OPPDRAAG	Fagerdalen Lager	DOKUMENTKODE	10216358-RIGberg-NOT-001-rev04
EMNE	Skredfarevurdering	TILGJENGELIGHET	Åpen
OPPDRAAGSGIVER	Safari Eiendom AS	OPPDRAAGSLEDER	Asbjørn Øystese
KONTAKTPERSON	Arild Faugstad	SAKSBEHANDLER	Solveig Dahl Nøttestad, Astrid Lemme og Asbjørn Øystese
KOPI		ANSVARLIG ENHET	10233013 Ingeniørgeologi Vest

Oppdrag	Fagerdalen Lager	Dokumentkode	10216358-RIGberg-NOT-001-Tilsvar-UKS-rev01
Emne	Tilsvar UKS	Tilgjengelighet	Åpen
Oppdragsgiver	Safari Eiendom AS	Oppdragsleder	Asbjørn Øystese
Kontaktperson	Arild Faugstad	Utarbeidet av	Solveig Dahl Nøttestad
Kopi		Ansvarlig enhet	10233013 – Ingeniørgeologi Vest

**Uavhengig
kvalitetssikring:
Skredfarevurdering for
reguleringsplan for
Fagerdalen lager,
Bergen kommune**

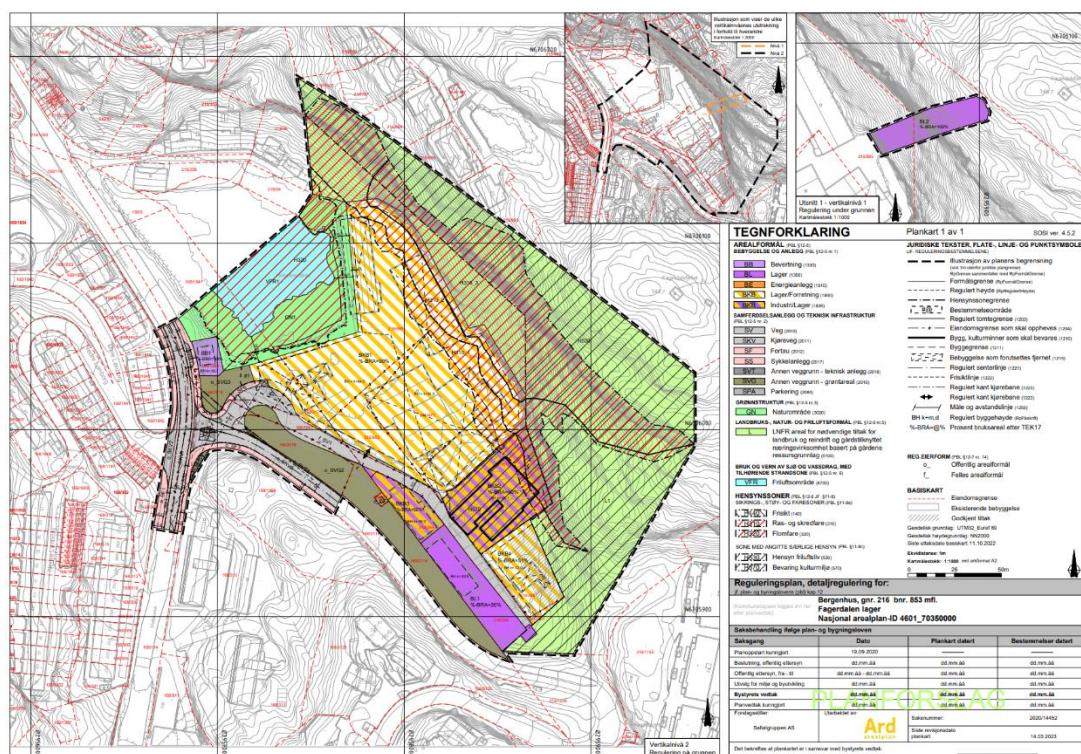
Kapittel	Kontroll-status	Kommentar	Utsvar Multiconsult
1 Innledning	OK	Burde vore eit oversiktskart som viser plassering og terreng rundt.	Det er nå lagt til et oversiktskart i innledningen.

Figur 3. Oversikt over tidligere vurdert planområdet (rød stiplet linje) og det reviderte kartleggingsområdet som samsvarer med utstrekning av det utvidede planområdet.

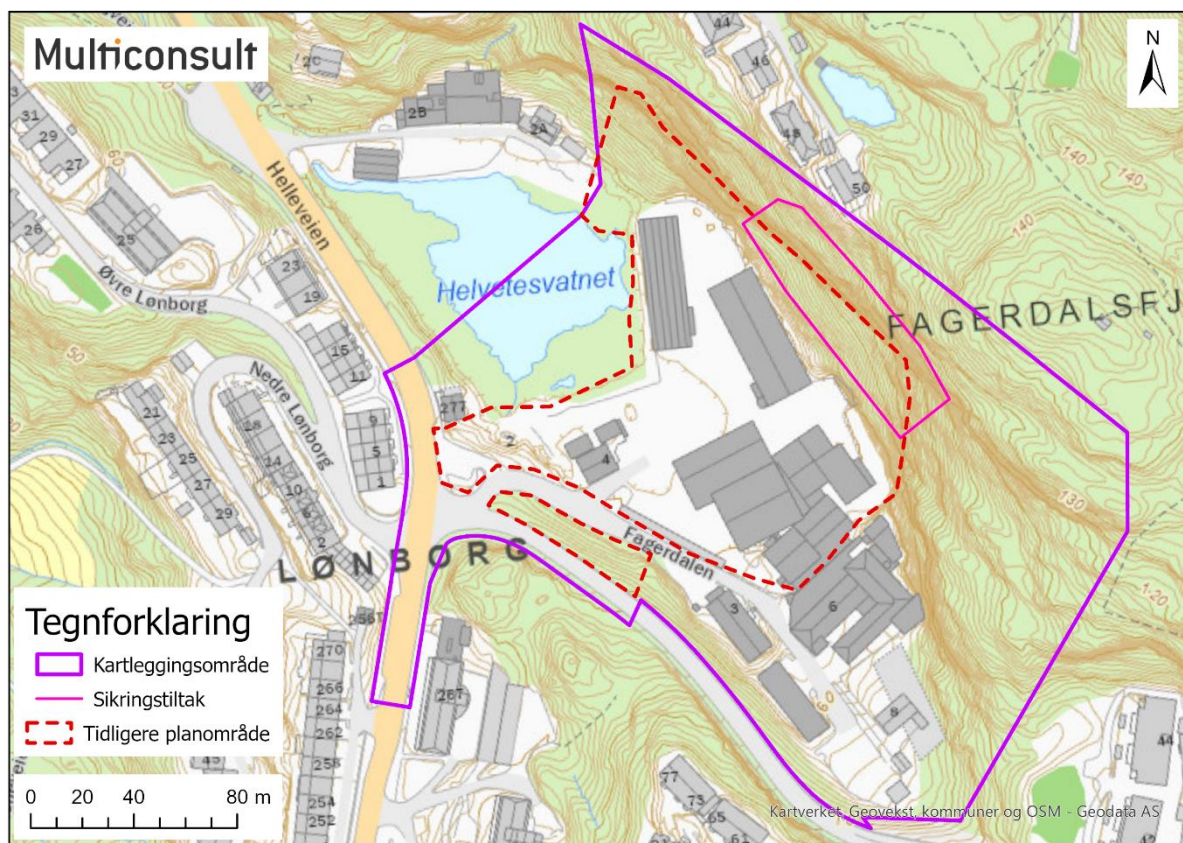
1.1 Tidligere utførte undersøkelser	MERKNAD	Burde vore meir informasjon om kor planområdet er utvida jamfør NVE sin uttale (NVE, 2023).	Et kart som viser gammelt og nytt planområdet er inkludert i kapittelet.

Figur 7. Modelleringsresultater fra Rockyfor3D.

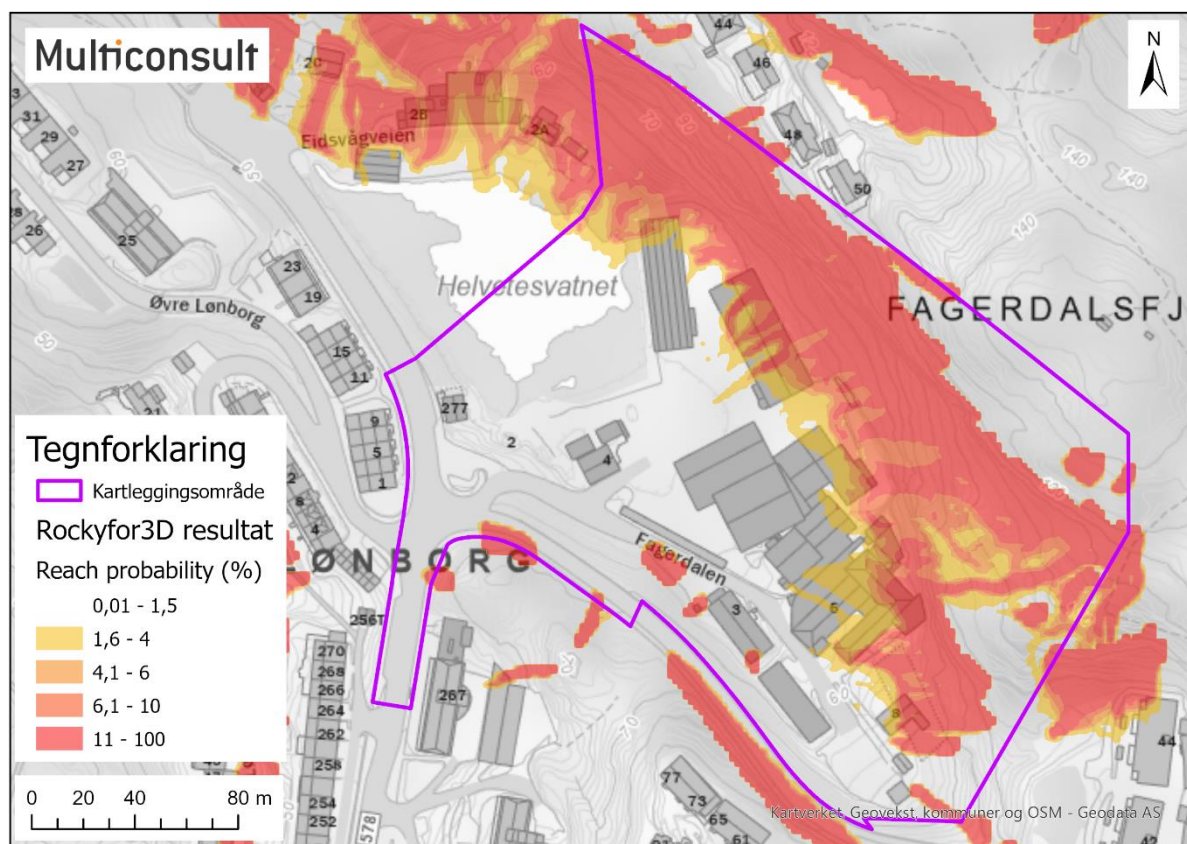
5. Modellering	AVVIK MERKNAD	OK at det er utført automatisk modellering med Rockyfor3D, men resultatet frå modelleringa er ikkje vist. Det bør vera med tekst om denne metoden er eigna i dette området, og kor mykje resultatata er vektlagd. For tilnærma vertikalt losneområde og kort avstand til planområde vurderer SGC at det ville vore fornuftig å nytta 2-D modellering i tillegg langs enkelte profil.	Resultatene fra modellering er nå vist i figur og kommentert i teksten. På bakgrunn av god oversikt over skrenten på befaring og via dronebilder, samt flyfoto, vil modelleringsresultatene hovudsakelig bli vurdert for sjeldnere returperioder.
6 Vurdering av skredfare

Figur 12. Faresonekart for det aktuelle området.

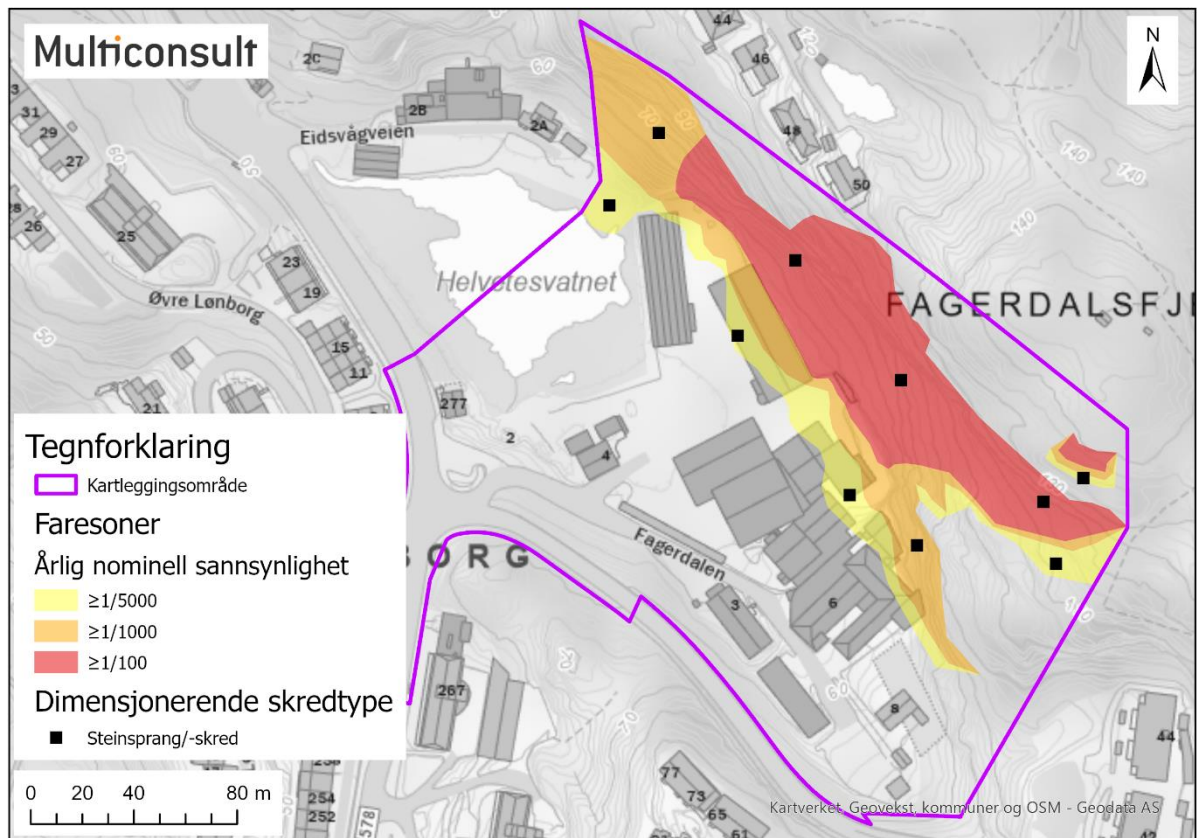
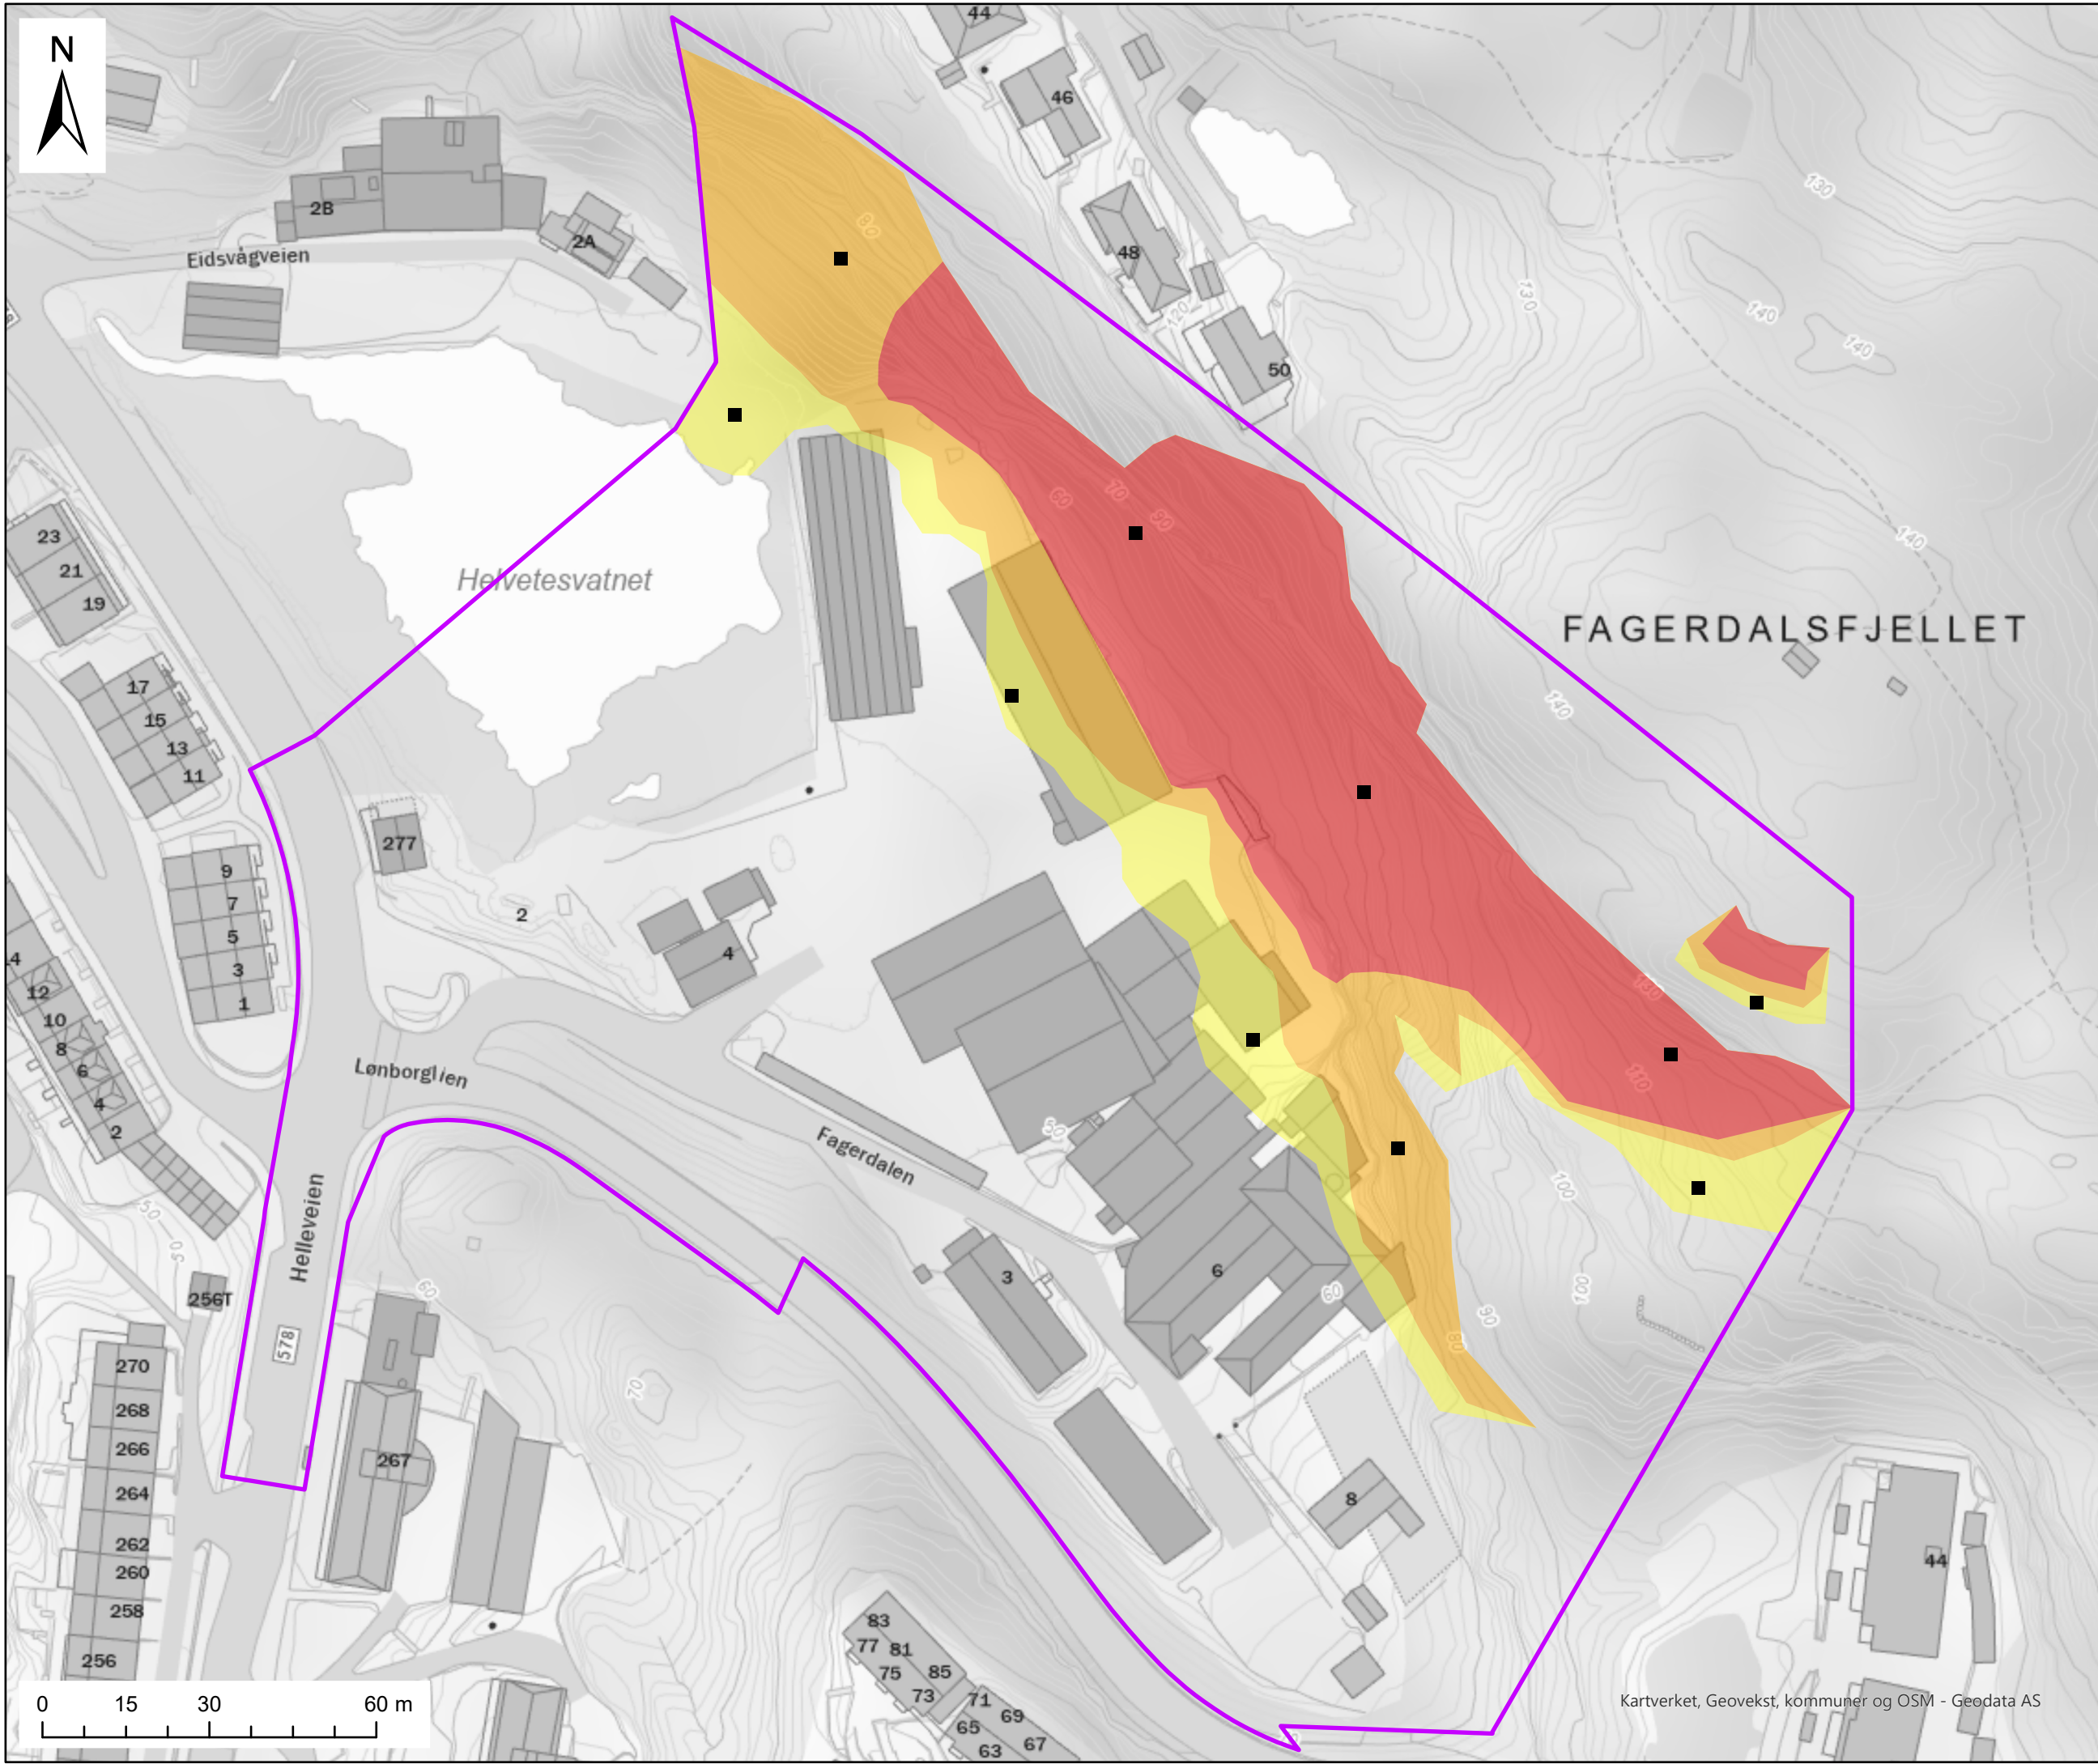
7 Faresonekart	AVVIK MERKNAD	Det manglar faresone med årleg sannsyn $\geq 1/5000$ det øvste losneområdet i aust. Det manglar faresone i nordlegaste spiss av kartleggingsområdet. Ut i frå kartet ser det ut til å vera like bratt her. Det ser òg ut til å vera enkelte bratte område over faresone med årleg sannsyn $\geq 1/100$. Faresonekart er ikkje i samsvar med krav i NVE (2020), og manglar blant anna oppdrags- og kartinfo. Symbol for dimensjonerande skredtype manglar for faresone med sannsyn $\geq 1/5000$.	Faresonene er revidert med hensyn på kommentar. Det er tegnet inn faresone med sannsynlighet $>1/5000$ i sør. Faresonene i nord er justert. Det er også lagt til et lite løsneområde i sørøst.
8 Skredsikrings-tiltak	OK	OK vurdering. Ut i frå storleiken på potensielle losneområde og at det er eller er planar om S3-bygg tett på losneområda vurderer SGC at det vil verta utfordrande å sikra i losneområda (og med fanggjerdje på enkelte strekk), slik at planområdet nærast skrenten får eit skredsannsyn under $1/5000$ per år.	Sikringstiltak må ses nærmere på i prosjekteringsfasen.
